改善箇所説明図

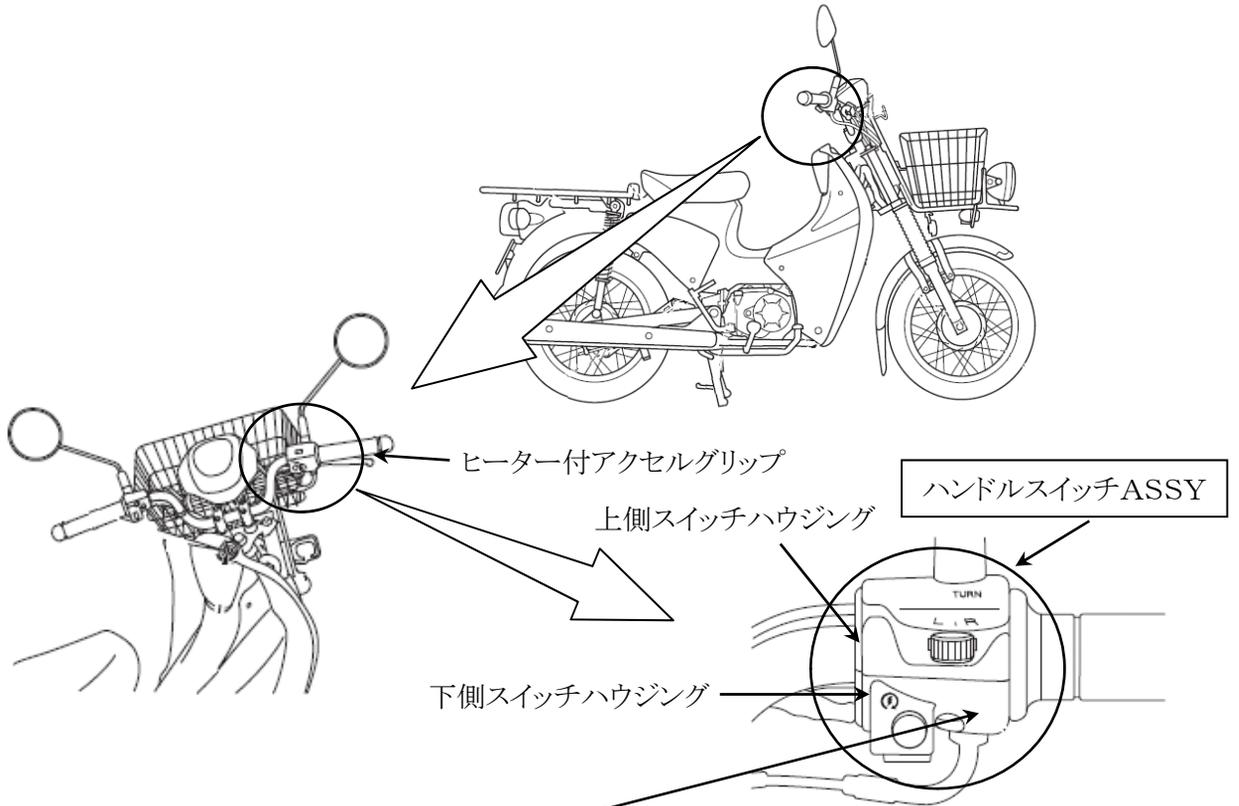
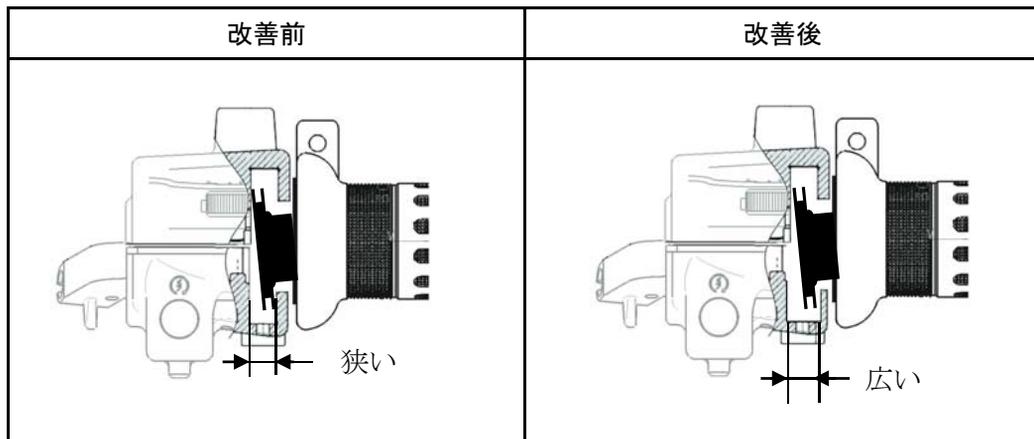
不具合発生箇所

アクセルグリップを保持する下側スイッチハウジングの形状が不適切なため、上側スイッチハウジングに組付けるとアクセルグリップを保持する溝幅が狭くなるものがある。そのため、ヒーター付きアクセルグリップを装着した場合、減速時にアクセルグリップを押さえる力が加わると内部で接触することで、アクセル全開付近の戻りが悪くなるおそれがある。

改善の内容

全車両、対策品の下側スイッチハウジングを組込んだハンドルスイッチASSYと交換する。なお、対策品の供給に時間を要することから、暫定措置として、上側及び下側スイッチハウジングを接触が起きないように組み直すとともに、アクセルグリップのケーブル巻取り部に潤滑剤を塗布し、部品の準備ができ次第対策品と交換する。

注: は対策部品を示す。

識別: 車台番号打刻部付近に黄色のラベルを貼付ける。
